臺灣大學校務發展委員會校園規劃小組九十三學年度第二

次委員會會議記錄

時間：九十三年十二月十五日（星期三）中午十二時二十分至十四時

附圖一 校園道路名稱建議圖

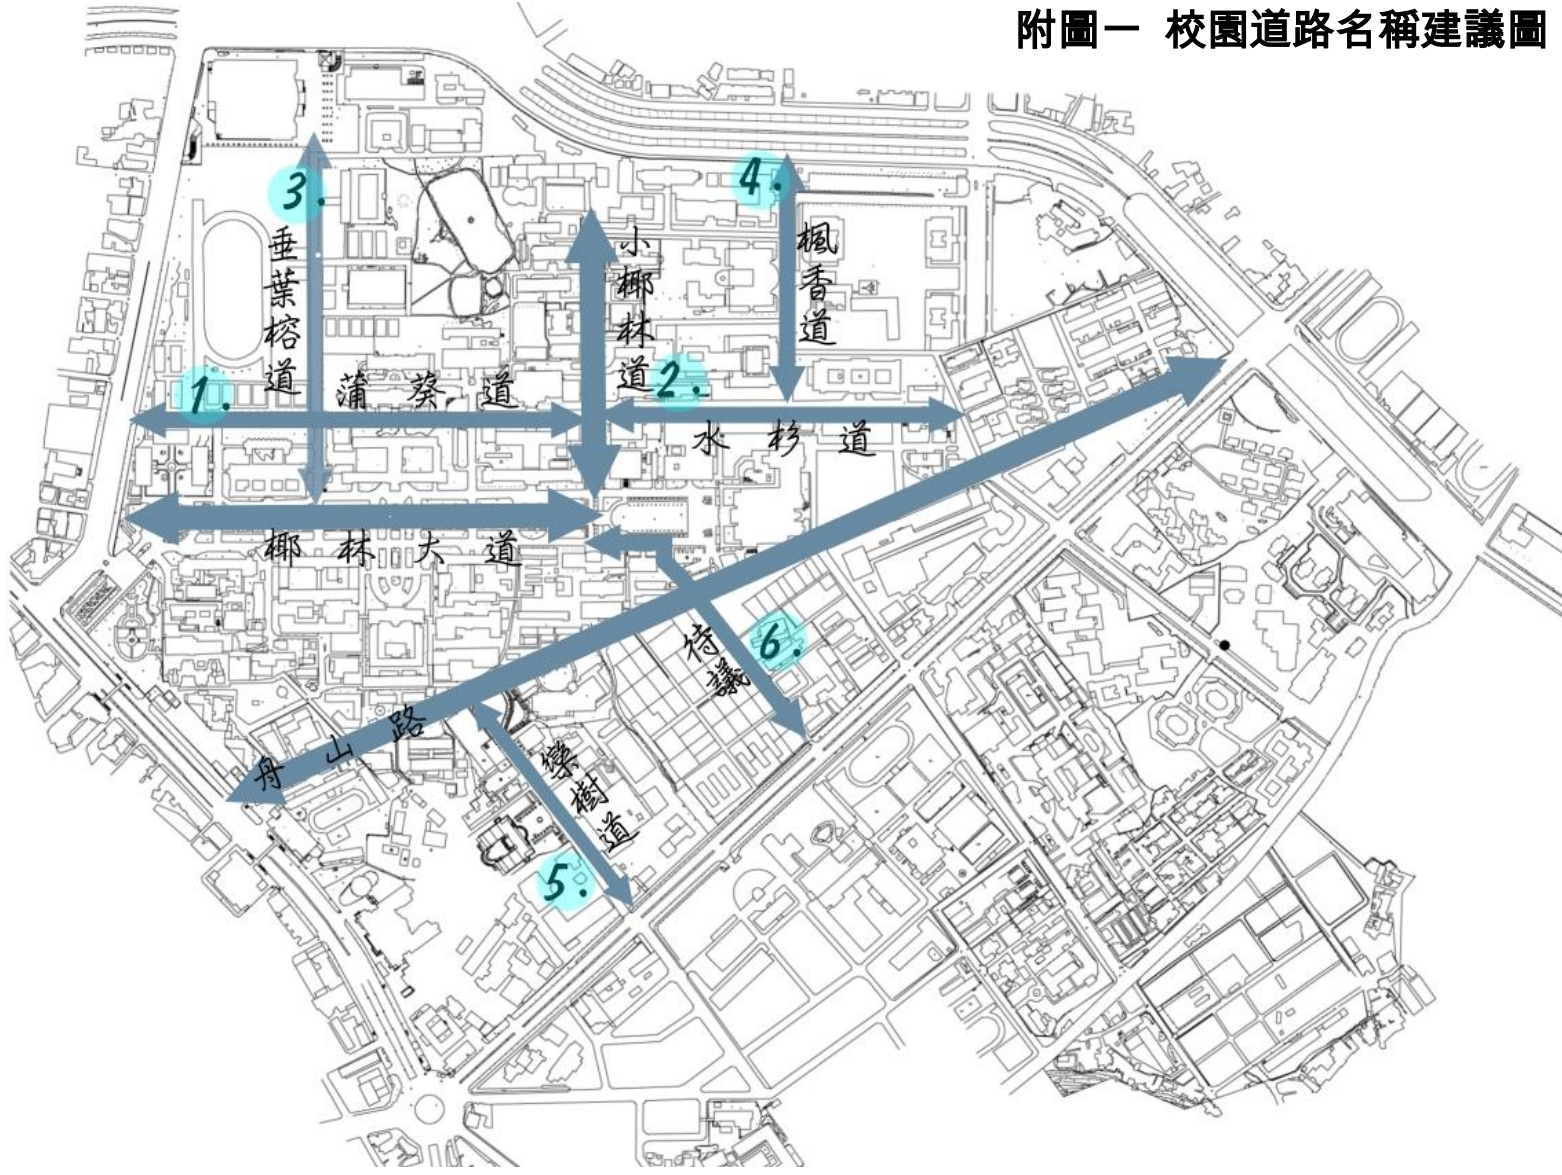
1. 對於道路命名的提案，大部分都支持，以往校園的植栽多以美觀為考慮，但在日據時期，傳園就已經有生態解說的功能存在，因此未來校園道路的行道樹與名稱亦應強調教育的功能。
2. 水杉與落羽松，宜選擇水杉作為行道樹，水杉是東亞種，落羽松是北美種，具有原生的生態意義。
3. 欒樹與鳳凰木，宜選擇欒樹作為行道樹，欒樹是台灣特有種，鳳凰木是外來物種。
4. 垂榕的正式名稱為黃果垂葉榕，一般稱「垂」係指其枝條的樣貌，垂榕只是葉子下垂，枝條不垂，道路名稱以垂葉榕較為正確。
5. 農場道路目前仍是空曠的地景，若要建立意象的話，建議考慮使用台灣特有的重要樹種--牛樟，為林務局五種闊葉樹種的重要代表指標之一，學校目前亦有相當多的牛樟苗木，未來還會長牛樟菇，富有教育解說與想像空間。

1. 將建議農場，未來以牛樟作為未來行道樹的考量。因目前尚未成樹，且考量農場之整體規劃，建議暫不納入道路命名範圍。

較不容易使用的名稱或尚未決定行道樹的道路，建議開放命名，擴大參與性。

1. 校園道路名稱初步以討論意見為定案（附圖一），未來需請綠化小組、事務組等相關單位，就行道樹的主要意象配合整理。
2. 校園道路雖以行道樹為名稱，但在實際種植時仍應兼顧生態多樣性。

1. 校園命名道路以主要交通結構為範圍。
2. 校園道路名稱，以主要行道樹為命名主題，正式名稱建議請文學院修飾。
3. 行道樹種類應以台灣特有或具教育目的者為佳。
